DETERMINAZIONE DEL DIRIGENTE SERVIZIO VIA e VINCA 1 giugno 2022, n. 193

[ID VIA 710] D.lgs. n. 152/20016 e s.m.i. - Procedimento di verifica di Assoggettabilità a VIA relativo al progetto denominato "Affidamento della progettazione definitiva, esecutiva ed esecuzione dei lavori di ammodernamento e messa in sicurezza della Strada Prov. n. 4 Canosa di Puglia - Spinazzola".

Proponente: Cetola S.p.a. (in sostituzione della Provincia di Barletta-Andria-Trani).

Figura 12-1: Stralcio 1 da Tavola 22 del progetto (fasi lavorative)

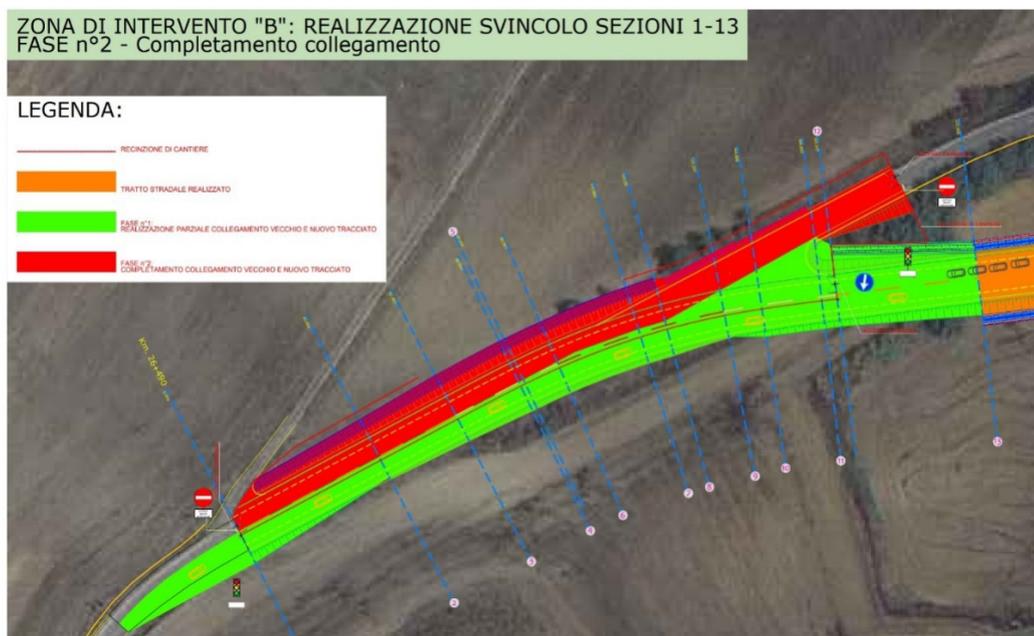
In particolare, parte dell'intervento "B" consistente nella realizzazione della nuova bretella di raccordo tra i due tratti a est e ad ovest della S.P. in questione, ricade all'interno della perimetrazione della ZSC "Valloni di Spinazzola":

Ebbene, il Comitato ritiene che la documentazione progettuale all'uopo presentata con le integrazioni caricate sul Portale Ambientale della Regione Puglia, consente solo una parziale previsione degli effetti, sia temporanei che permanenti, sugli habitat nonché sulle specie di fauna di interesse comunitario caratterizzanti i siti Natura 2000 intercettati dalle opere.

Il proponente non ha fornito tutti gli elaborati previsti dalla DGR 1515/2021 ed in particolare non ha rappresentato la sovrapposizione dell'impronta delle opere in progetto con gli areali degli habitat disponibili con la DGR 2442/2018, ovvero rilevati attraverso appositi studi condotti nell'area di progetto. Risulta nel complesso carente anche l'analisi dell'impatto in fase di cantiere e di esercizio sulle specie di fauna caratterizzanti i siti Natura 2000 intercettati dalle opere.
